# Verkeersveiligheidsadvies

Schetsontwerp Zuidelijke Ontsluitingsweg (ZOR) Kerkdriel

November 2022

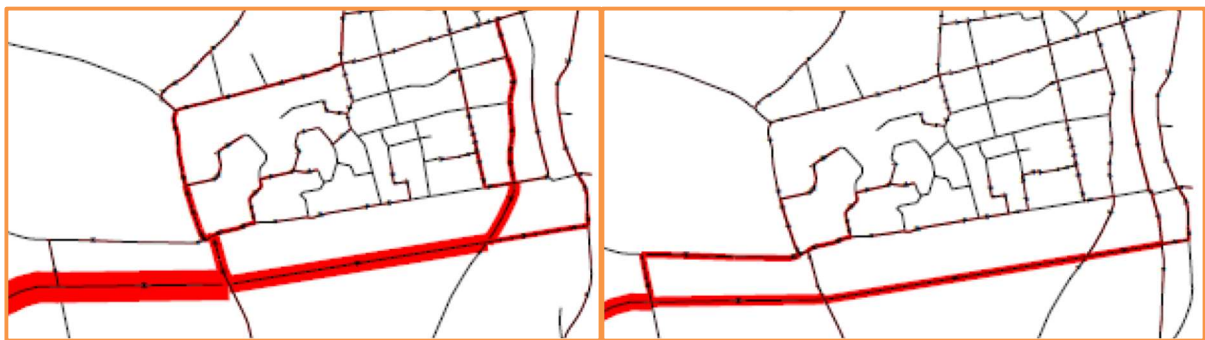
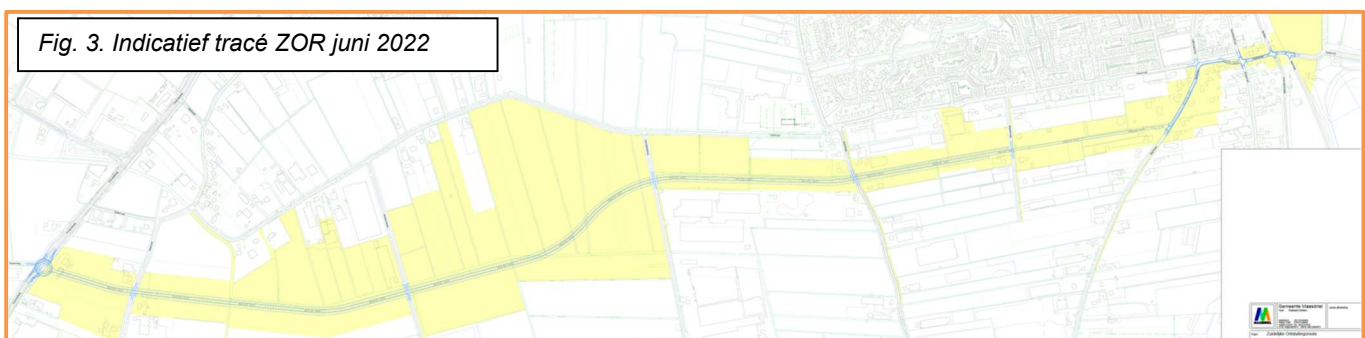
Opvallend is dat de ZOR **niet** beoogt om de verkeersdruk en de verkeersonveiligheid in Kerkdriel als geheel te verminderen, terwijl dit juist vanzelfsprekend is als deze wordt aangetakt op Kerkdriel. Uit modelberekeningen bleek een flinke toename van verkeer op bestaande noord-zuid-straten in Kerkdriel (o.a. Teisterbandstraat en Leijensteinstraat) als de ZOR te aantrekkelijk wordt (fig 2, links)

VVN snapt de zorgen om de toename voor onder meer de Duitse Weistraat en de Teisterbandstraat en daarmee de keuze voor 60 i.p.v. 80km/h. Maar de toekomstige verkeerssituatie in de rest van Kerkdriel en Velddriel zal zeker niet hetzelfde blijven. Ook daar zal behoefte blijven om autoverkeer uit de kern te weren en wegen verkeersveiliger te maken, met als gevolg dat de ZOR uiteindelijk toch de aantrekkingskracht kan krijgen als in het linkerplaatje van fig. 2. De gemeente neemt met de ZOR impliciet het besluit dat er aan de verkeersstructuur in Kerkdriel niks meer kan veranderen vanuit de vrees dat genoemde straten in Kerkdriel drukker kunnen worden. VVN raadt aan om uit te gaan van meer ruimte voor langzaam verkeer in de kern van Kerkdriel en hier rekening mee te houden bij de

Fig. 6. Detail inductief tracé ZOR (juni 2022)

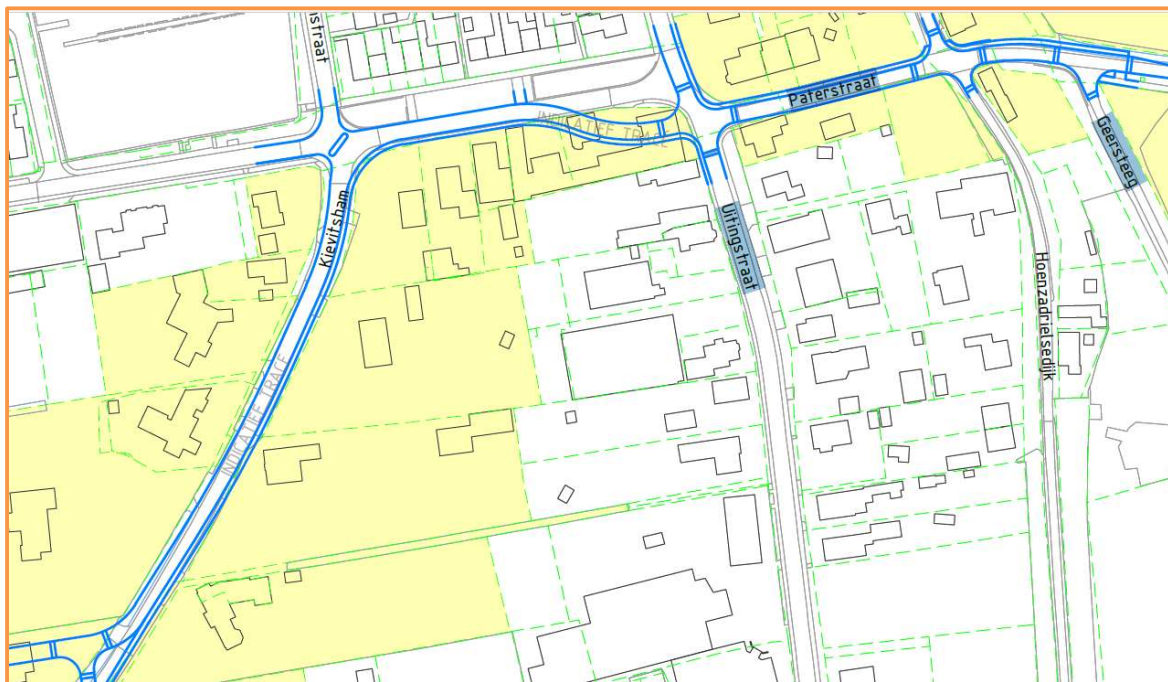
Het nieuwe tracé van de ZOR zal uitkomen bij de Kievitsham (links in fig 6), en daarna via bestaande en te verbeteren wegen naar de Zandmeren voeren.

Gekozen is om het deel van de ZOR binnen de kom een maximumsnelheid van 30 km/h te geven, omdat er veel erf-aansluitingen zijn, en omdat er nergens ruimte is voor vrijliggende fietspaden.

Mogelijk kan het hele tracé worden voorzien van brede fietsstroken, om de weg een duidelijk aparte status te geven ten opzichte van omliggende wegen. VVN ontraadt zowel parkeren op de rijbaan als haakse parkeervakken, gelet op de auto-intensiteit en de veiligheid van het fietsverkeer.

Op de kruisingen wordt rekening gehouden met snelheidsremming d.m.v. plateaus. VVN onderstreept het belang hiervan en beveelt de 30plus-maatvoering aan (bij 8cm helling een lengte van 1,7m). Ook nabij de effectieve schuine knip van de Paterstraat/Leijensteinstraat is dit nodig. Het vergt nog wel een opgave om deze kruising veilig vorm te geven, vanwege de afslaande fietsers en de verwachte auto-intensiteit. De ruime bocht kan leiden tot gevaarlijker weggedrag. De vraag is of het nodig is dat vrachtverkeer elkaar op deze kruising kan passeren, omdat de zandvrachtauto's gaan verdwijnen ten behoeve van een woonwijk (bij de beoogde komgrens -Kievitsham- lijkt deze passeerruimte ook niet aanwezig). Om hoge snelheden op het wegvak van de Kievitsham te voorkomen is ook hier snelheidsremming nodig.

Het is goed dat er nu al rekening wordt gehouden met de inpassing van trottoirs. VVN adviseert om deze overall *aan beide zijden* in te passen, vanwege het toenemend belang van deze routes voor voetgangers. Tenslotte aanvullende verkeerscirculatie (eenrichtingverkeer) in straten uitkomend op de ZOR, de veiligheid en de doorstroming op de ZOR en in de bestaande wegen kunnen verbeteren.
